OBJET Elaboration du PLUi de la CA des 2 rives de Seine
PLU de Triel-sur-Seine (78)

Nanterre, le 13/04/2016

Nous accusons réception du courrier relatif au projet de PLU de la commune de Triel-sur-Seine et transmis par vos Services pour avis le 15/02/2016.

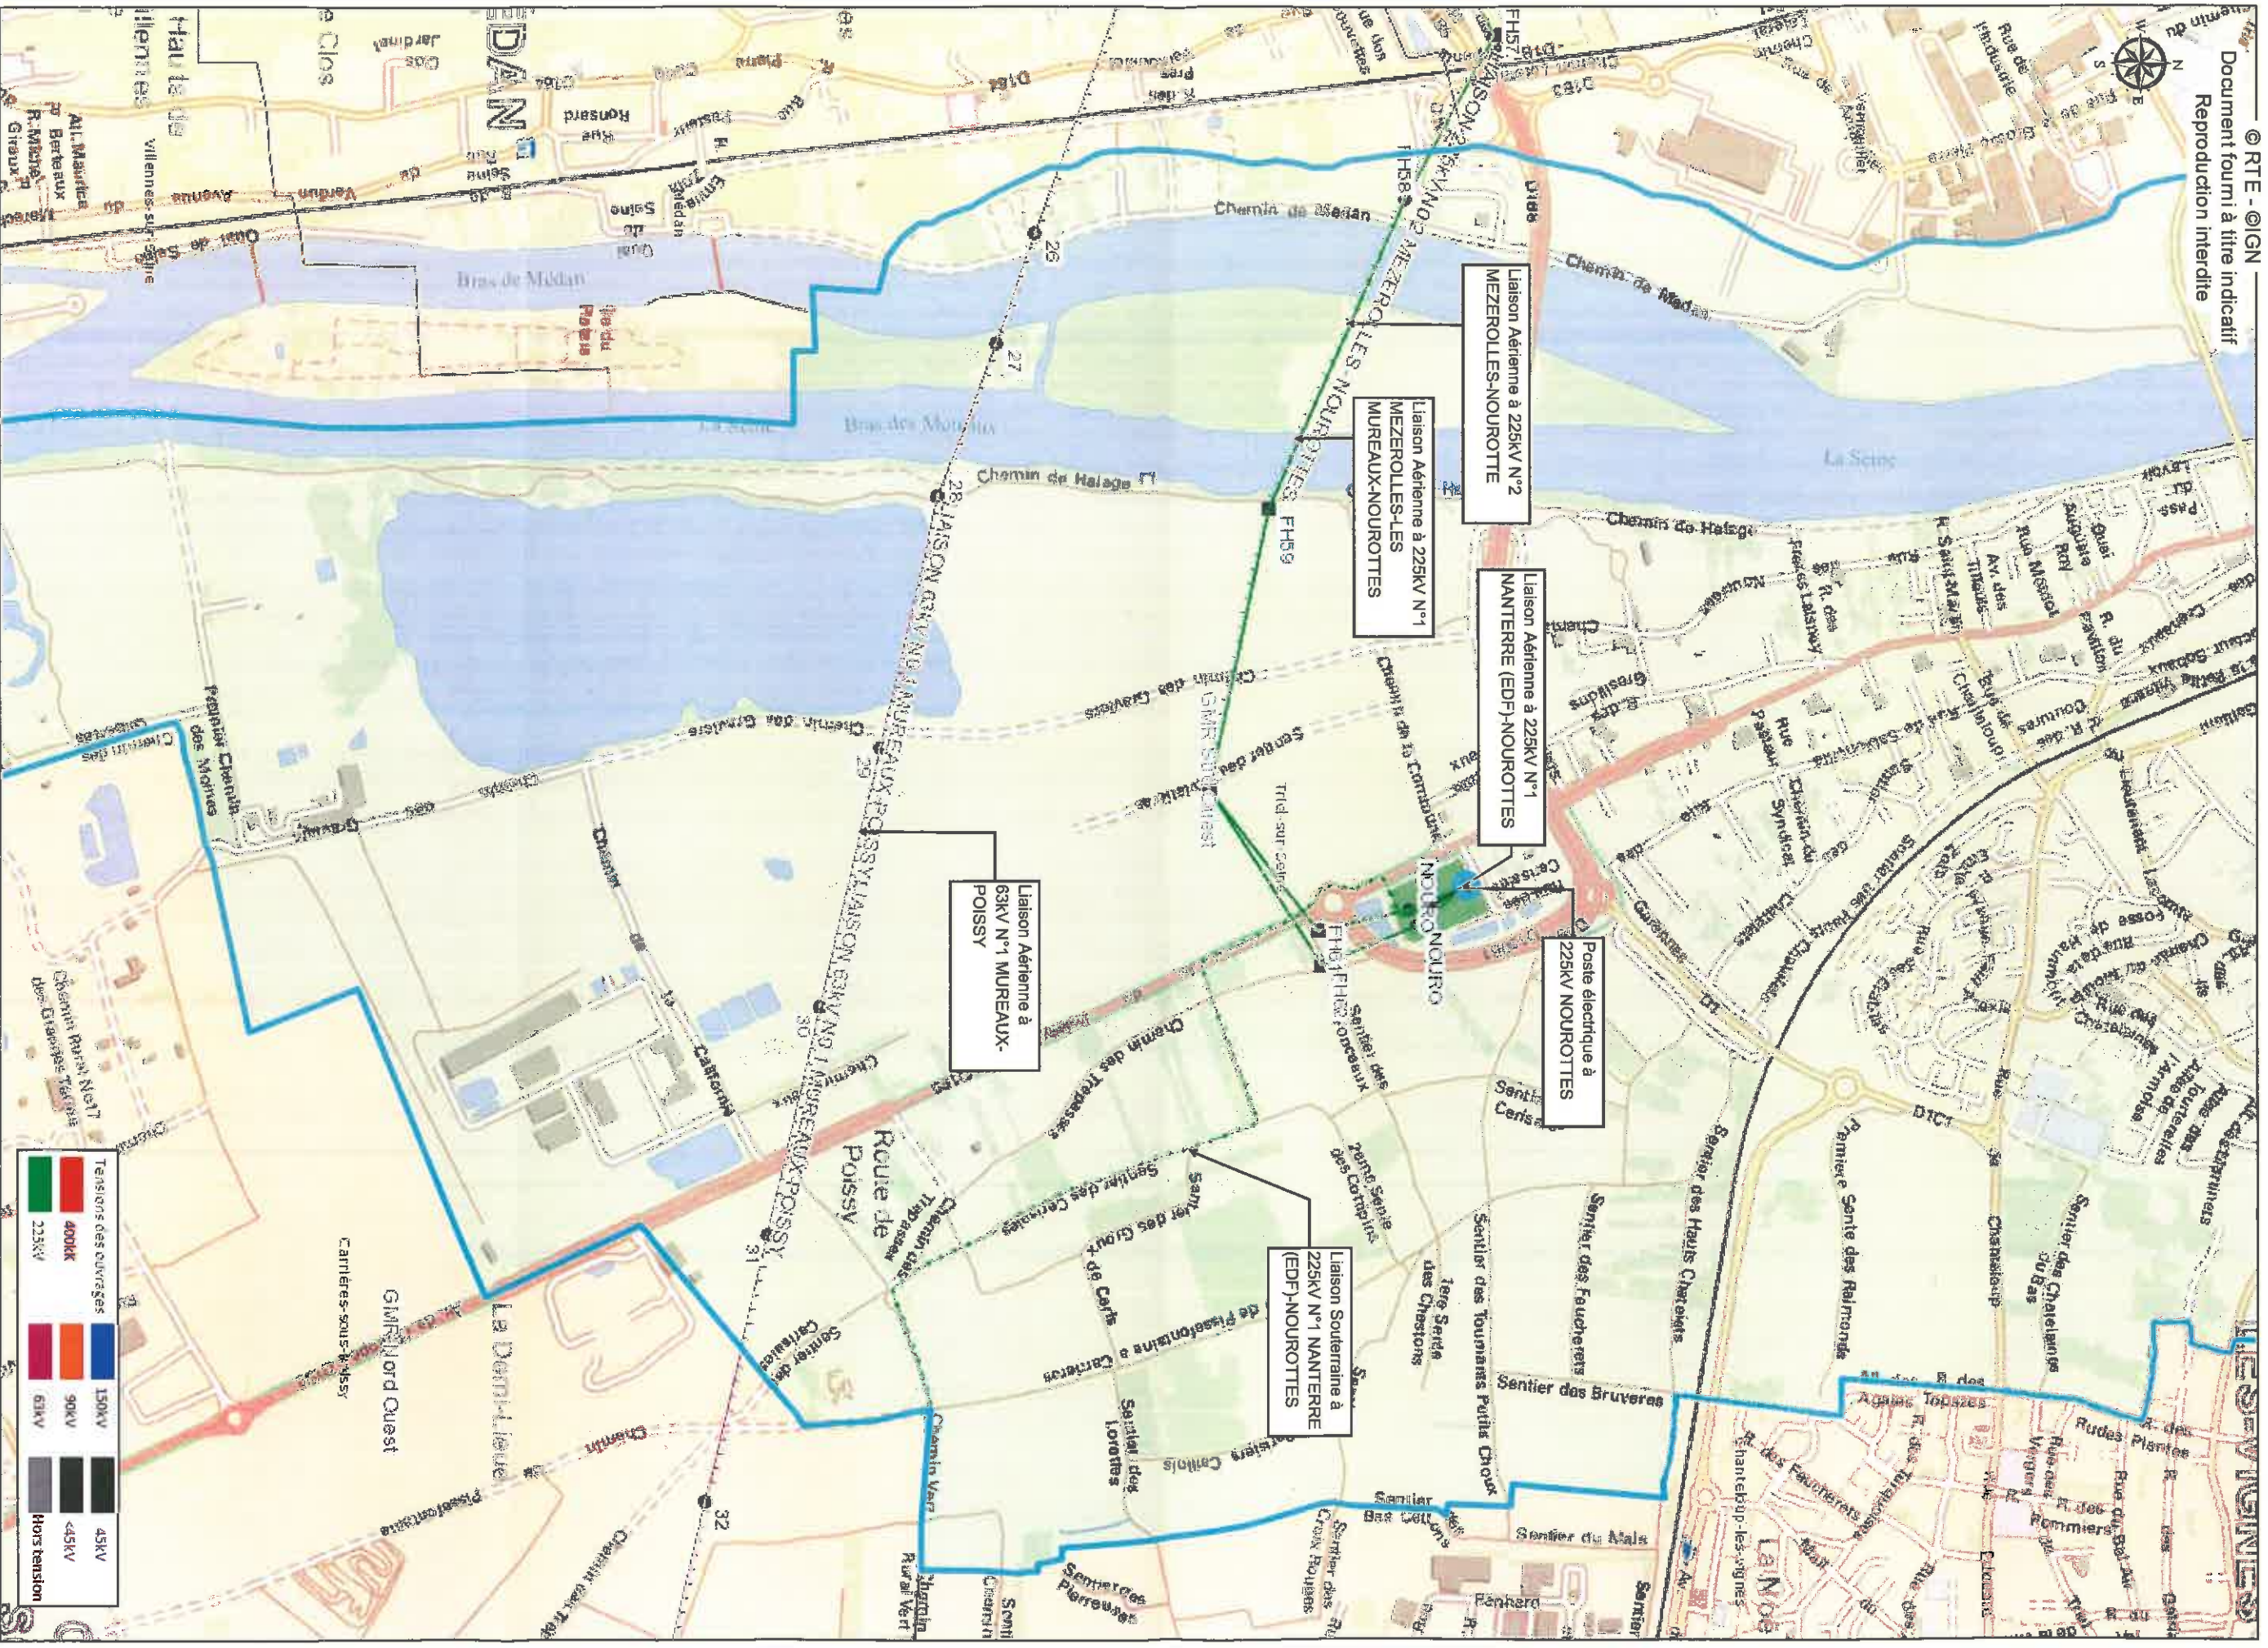
Vous trouverez en annexe à ce courrier une carte permettant de situer les couloirs de passage des lignes stratégiques.

RTE demande de joindre en annexe du PLU, conformément à l'article L.126-1 du Code de l'urbanisme, la liste des ouvrages et les cartes annexées à la présente.
